## **Il Generale Giannini: a Chiaiano, non servono i tecnici dei cittadini, garantiamo noi!**

Lo studio del progetto definitivo "Impianto di Discarica per rifiuti non pericolosi in località Chiaiano (NA)" elaborato dalla Ad Acta Projects s.r.l. di Modena il 28 - 07 - 08 per conto del Sottosegretario di Stato (Commissario delegato per l'Emergenza Rifiuti nella Regione Campania) ai sensi del D.L. 23-05-08, n. 90, mette in luce che esso rappresenta la non idonea rielaborazione della prima non idonea elaborazione del progetto del 23-04-2008. Analizzando scientificamente i dati disponibili si evince in maniera inequivocabile che almeno da marzo 2008 era stato deciso di realizzare la discarica nella cava del Poligono di Chiaiano senza le necessarie e propedeutiche conoscenze delle caratteristiche geologiche, idrogeologiche, geotecniche ed ambientali dell'area. Solo il giorno 26 maggio 2008 alle ore 14,00 nella sede del Commissario di Governo si è tenuta la riunione, presieduta dalla Dott.ssa Marta Di Gennaro, per la messa a punto e approvazione delle indagini geologiche, geotecniche ed ambientali del sito Cava del Poligono. E' evidente che tale procedura risulta anomala in quanto le ind

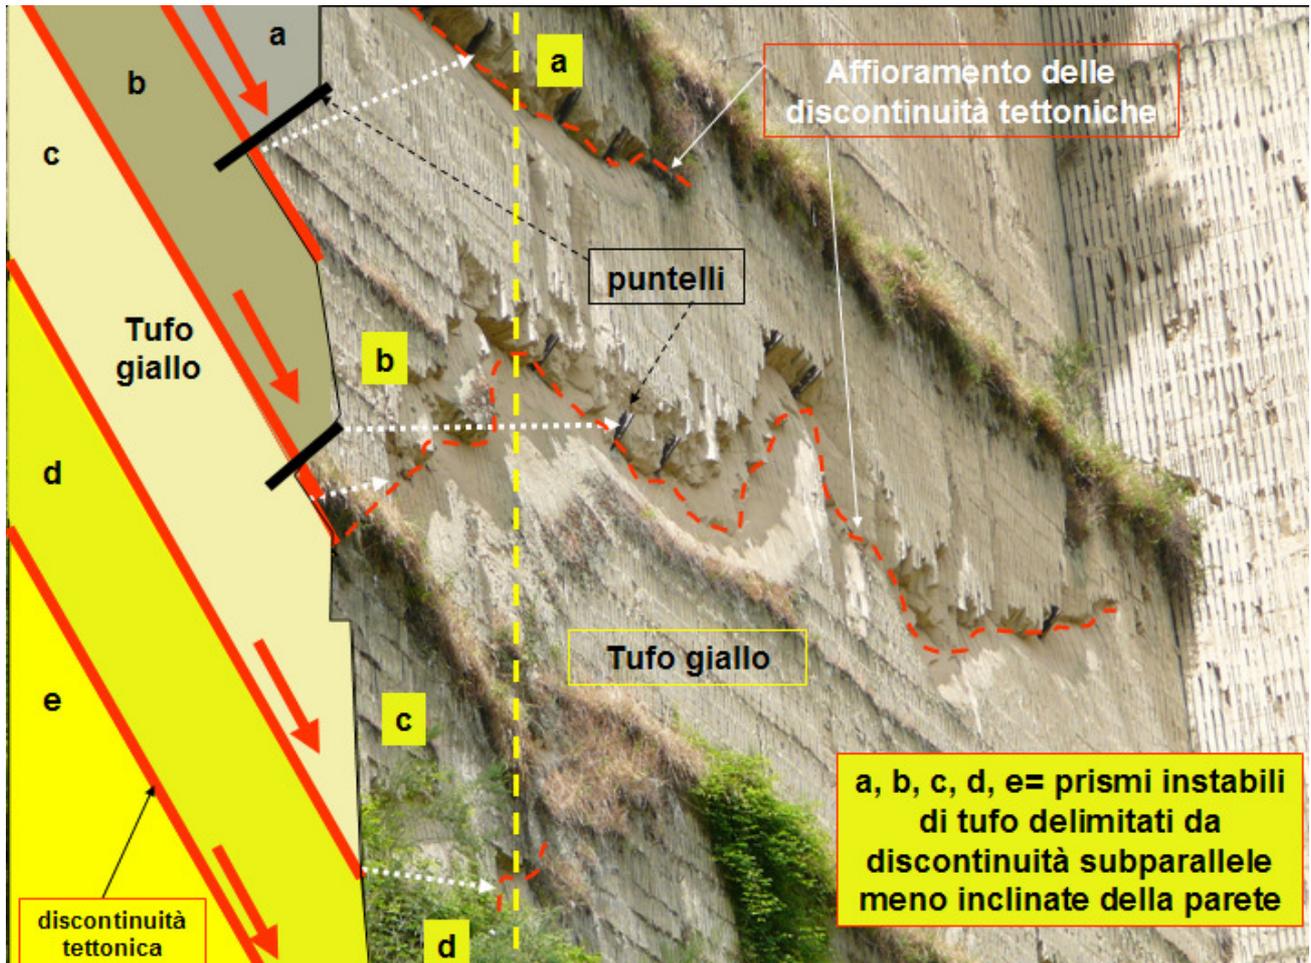
*Rilievo Laser Scanner della parete sud effettuato dall’ARPAC. Le linee rosse rappresentano le molte fratture immergenti verso valle che individuano prismi di tufo instabili. Le superfici interessano tutto l’ammasso tufaceo penetrando, a franapoggio meno inclinate del pendio, all’interno della parete con inclinazioni comprese tra circa 80 e 85 gradi.*

*Evidenze delle fratture che immergono verso il piazzale di cava (a franapoggio meno inclinato del pendio) isolando prismi di tufo e predisponendoli al crollo come rappresentato nello schema a sinistra*

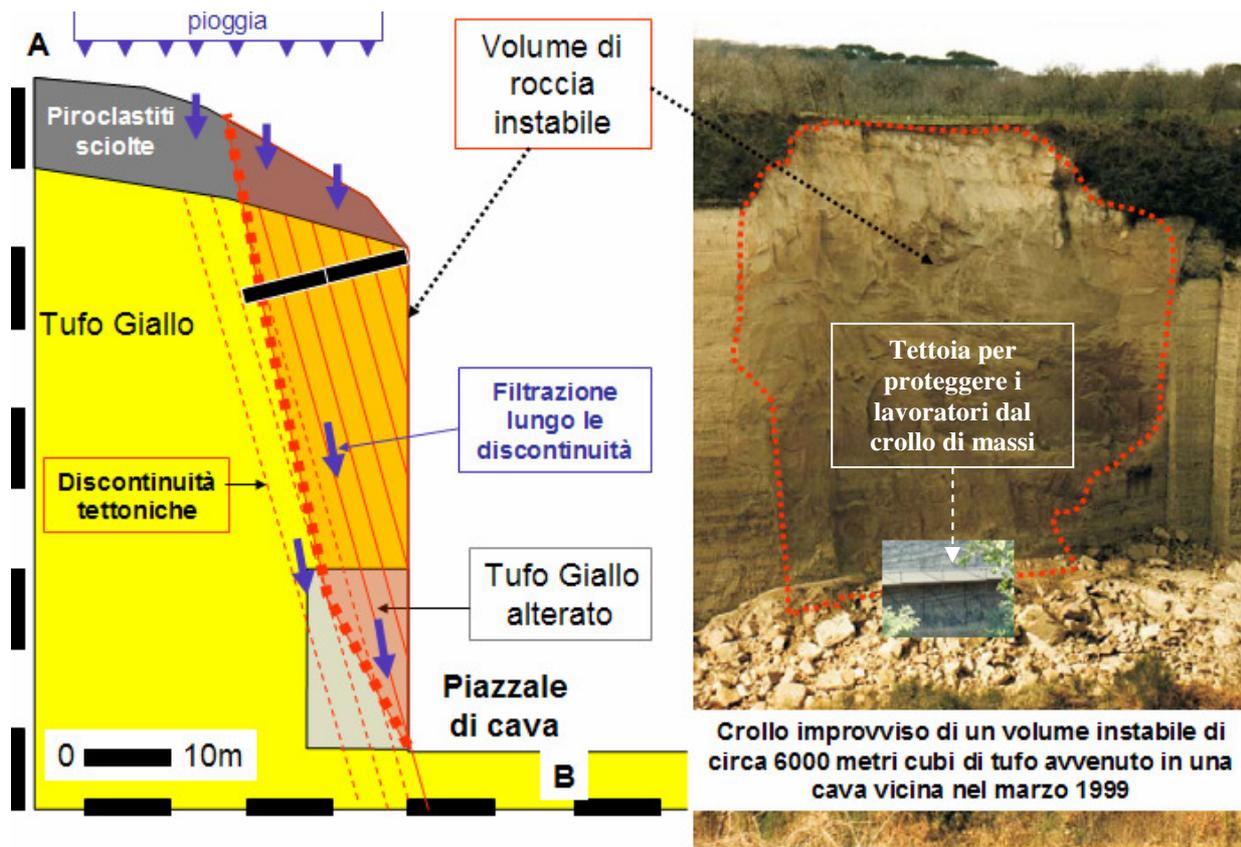
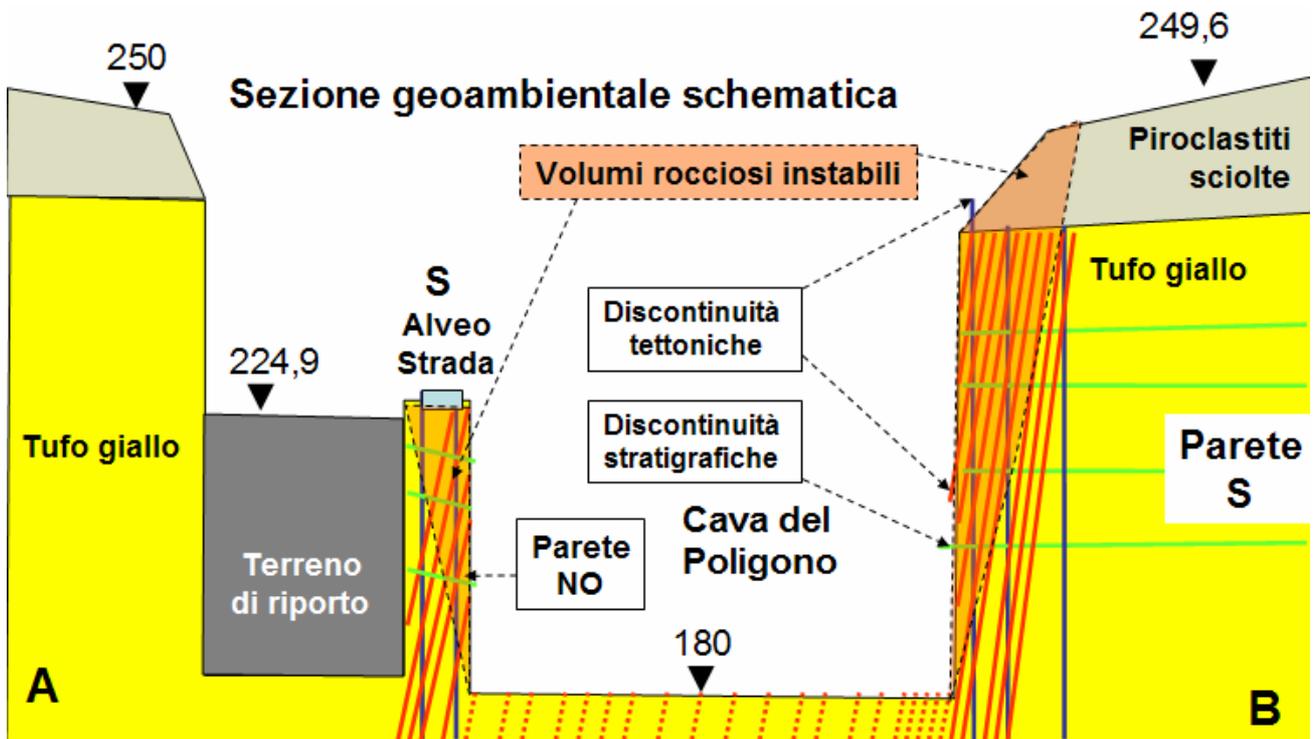
Crollo avvenuto nel marzo 1999

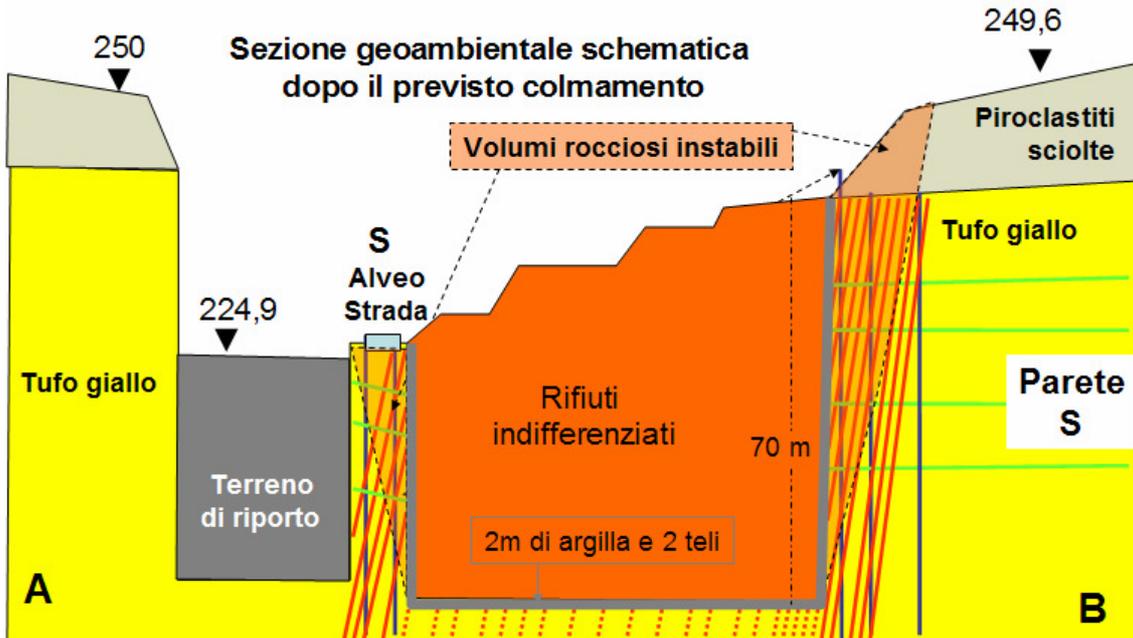
A sinistra è rappresentato l'assetto strutturale della parete sud ed è evidenziata la porzione di rocce instabili. A destra è illustrato un crollo (circa 6000 mc) avvenuto nel 1999 in una cava vicina costituita da tufo come quello della Cava del Poligono. Un evento catastrofico simile può verificarsi anche nella Cava del Poligono. E' evidente l'inadeguatezza della protezione (tettoia) attualmente realizzata nella cava del Poligono per proteggere i lavoratori in relazione al potenziale dissesto costituito dal crollo di migliaia di mc.

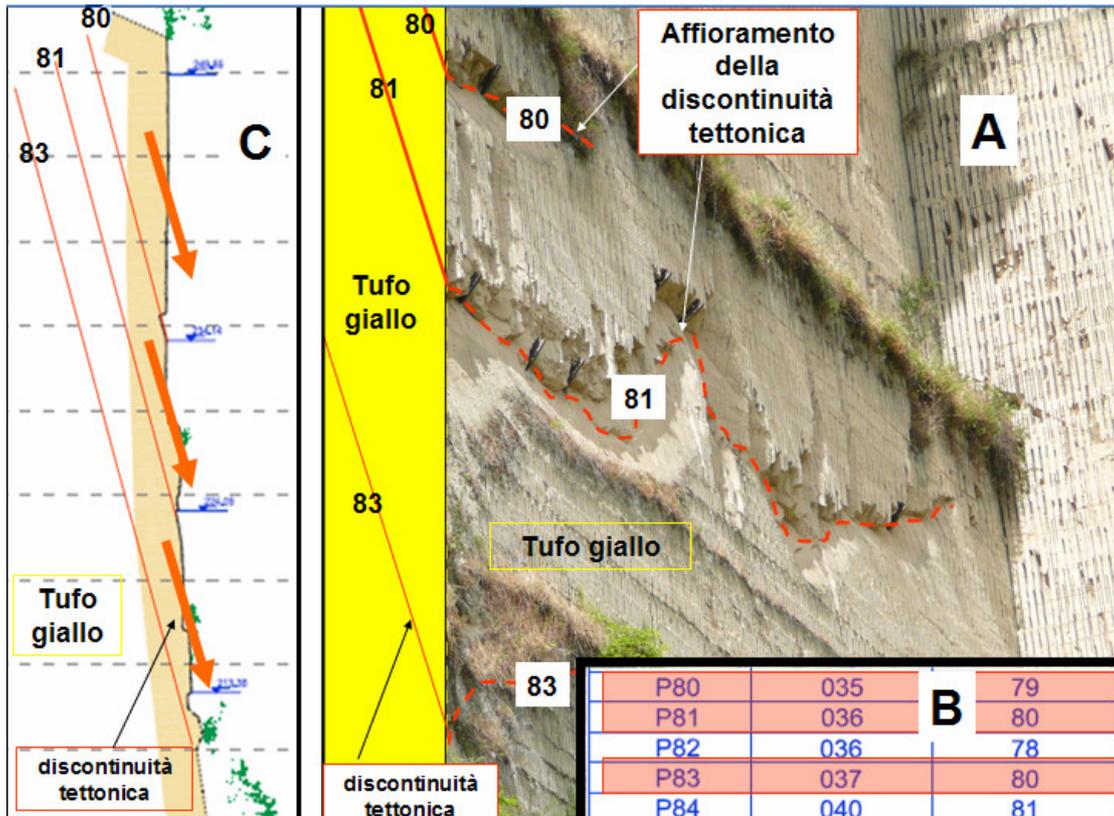
Previsione dell'assetto dopo il colmamento con rifiuti non selezionati e indifferenziati più simili a rifiuti pericolosi che a RSU. L'impermeabilizzazione alla base dei rifiuti dovrebbe essere garantita da 2 m di argilla e da 2 teli sottoposti a carichi impressi da 70 metri di rifiuti e a contatto con il percolato che si svilupperà dai rifiuti indifferenziati e non selezionati

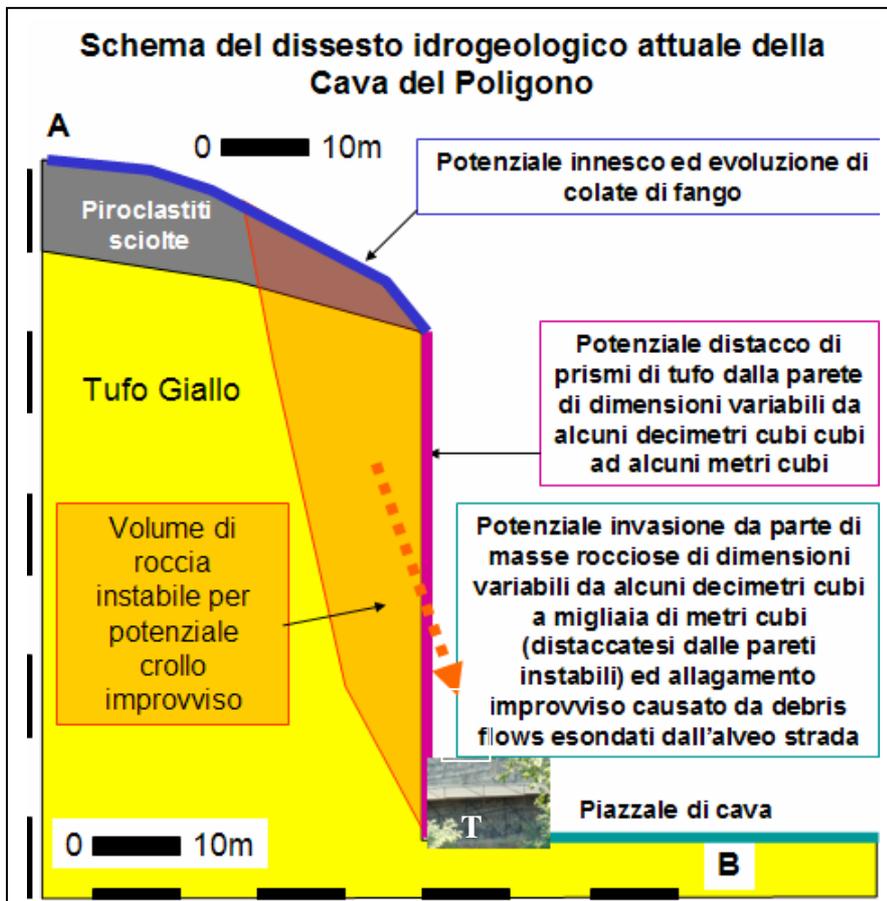
Evidenza delle discontinuità tettoniche lungo la parete sud dagli elaborati ARPAC. Le discontinuità immergenti verso valle sono state rilevate, numerate ed è stata calcolata la loro inclinazione. Stranamente e miracolosamente, però, nelle sezioni che evidenziano l'assetto interno dell'ammasso tufaceo le discontinuità non sono rappresentate, come si vede nella sezione a sinistra dove i pallini rossi indicano il punto nel quale le superfici di discontinuità tettonica fuoriescono dalla parete subverticale. Tale rappresentazione è clamorosamente e pericolosamente errata ed ha indotto in errore i progettisti che hanno sbagliato a valutare la pericolosità da frana delle pareti. Questi ultimi, infatti hanno erroneamente ritenuto che dalle pareti si potessero distaccare solo singoli prismi di tufo e nel progetto che si sta realizzando è prevista una errata messa in sicurezza delle pareti mediante semplici reti. Ne caso in cui crollasse un intero settore di parete, come accaduto nella vicina cava nel 1999, le reti verrebbero coinvolte nel crollo con un serio pericolo per l'incolumità dei lavoratori.

A destra (schema A) sono rappresentate le discontinuità numerate e misurate dall'ARPAC (lo schema B indica il numero della frattura; il numero a destra indica l'inclinazione della discontinuità). La sezione a sinistra illustra il reale assetto interno del tufo con l'andamento a franapoggio meno inclinato delle fratture rilevate anche dall'ARPAC; tale sezione è la correzione delle errate sezioni ARPAC
